Begijnhof Turnhout - Begijnhofwoning

Begijnhof 82
2300 TURNHOUT

**Provincie
Antwerpen**

ADMINISTRATIE & OPMERKINGEN

A2020/07 Dak [1]-oost: herstel de gebreken aan de muuraansluitingen.

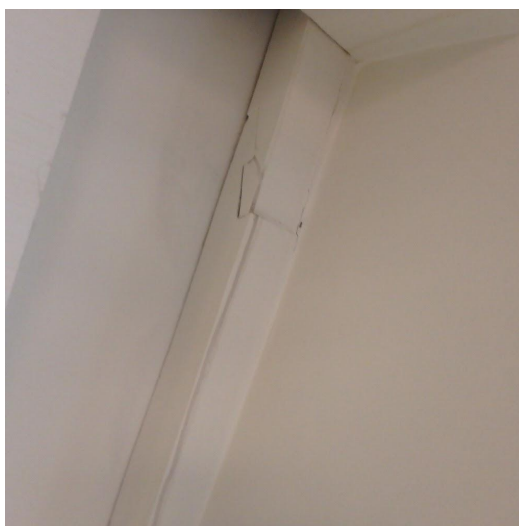
toestand De loodslabben van de muuraansluiting zijn niet bevestigd met muurkrammen. Plaatselijk is de opstand onvoldoende hoog in het muurwerk aangebracht waardoor bij wateroverlast vlugger vochtinfiltratie mogelijk is. Op zolder zijn lichte vochttaftekeningen zichtbaar. In hoeverre deze oud zijn kon door ons niet worden bepaald. Opvolgen is aangewezen. De oude voegen scheuren los, delen zijn slordig met mortel hersteld. Plaatselijk is het lood een weinig uitgezakt, momenteel zonder zichtbare gevolgen.

Dak [1]-zuid: in de zuidoostelijke hoek is het lood boven de goot te ver ingeknipt met lekken tot gevolg. De loodslab, die als herstelling onder de koperen gootrand is geplaatst, is ontoereikend.

loodslabben niet met krammen bevestigd en voegmortel valt weg

er is geen of onvoldoende hoge opstand aangebracht

dak [1]-zuid: het lood is te ver ingeknipt, de loodherstelling is ontoereikend

lichte vochtsporen zichtbaar

lichte vochtsporen zichtbaar

- plaats het lood voldoende diep in het muurwerk en bevestigen met muurkrammen of loodproppen;
- indien de openstaande voeg voldoende breedte is deze dichten met een compatibele kalkmortel;
- indien de voeg onvoldoende breedte is deze dichten met een compatibele kit en
- boven het ingeknipte lood een slab in duurzaam materiaal plaatsen bv. lood.

A2016/01 Vleugel 1-west zolder: volg de scheurvorming regelmatig op.

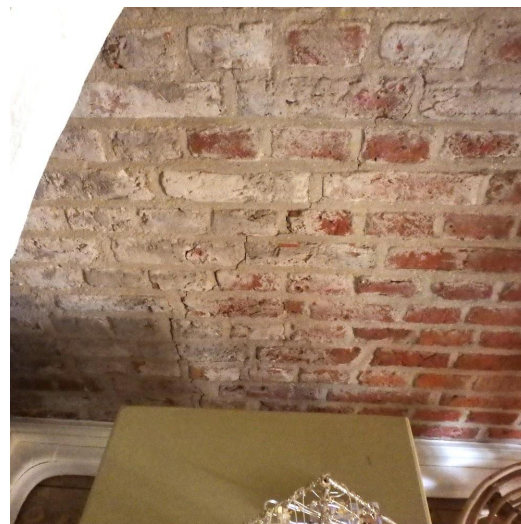
toestand Door het plaatsen van een betonnen balk in woning nr. 81 scheurt het baksteenmetselwerk van de tussenmuur op de zolder ten gevolge een verschil van uitzetting tussen beton en baksteen.

lichte scheurvorming

A2024/07 Herstel het buitenschilderwerk van de plintzone.

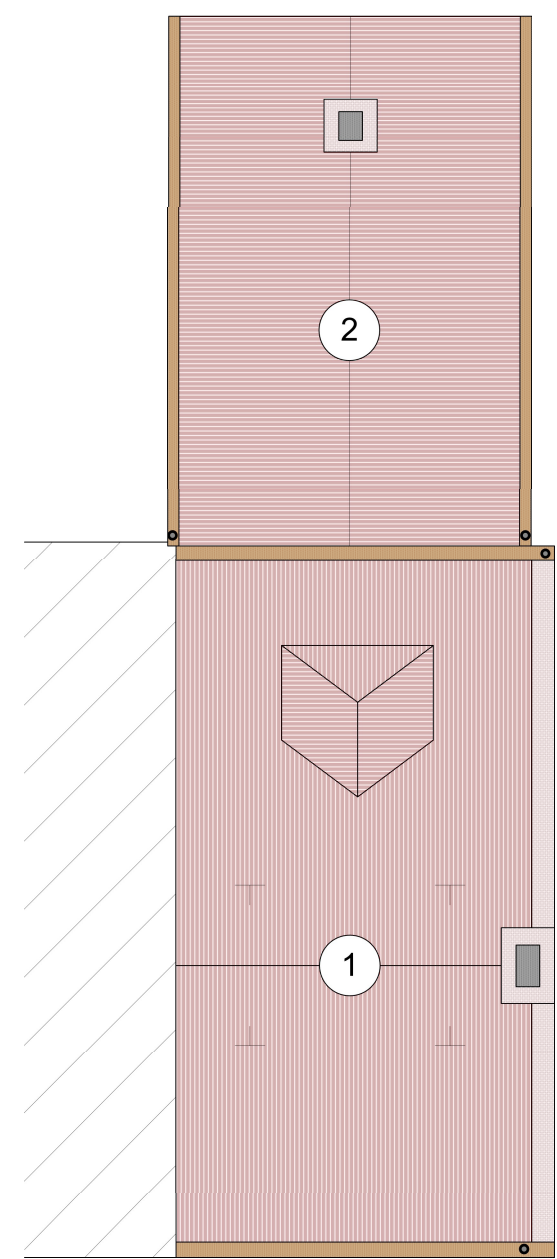
toestand De verf van de plint begint zeer plaatselijk af te bladderen.
toelichting advies Herstel van het schilderwerk houdt o.a. in:

verf bladdert plaatselijk af

- achterhaal de aard van de verflagen;
- onderzoek het schademechanisme en neem externe oorzaken weg;
- vernieuw het schilderwerk met verf die compatibel is met de ondergrond.

Gebruik op historisch muurwerk altijd een minerale, dampopen verf (kalk- of silicaatverf). Vermijd dampdichte verven zoals latex of chloorrubber en meerlagige siloxaanverf. Cementgebonden en andere 'verbeterde' kaleiverven zijn om dezelfde reden niet wenselijk.
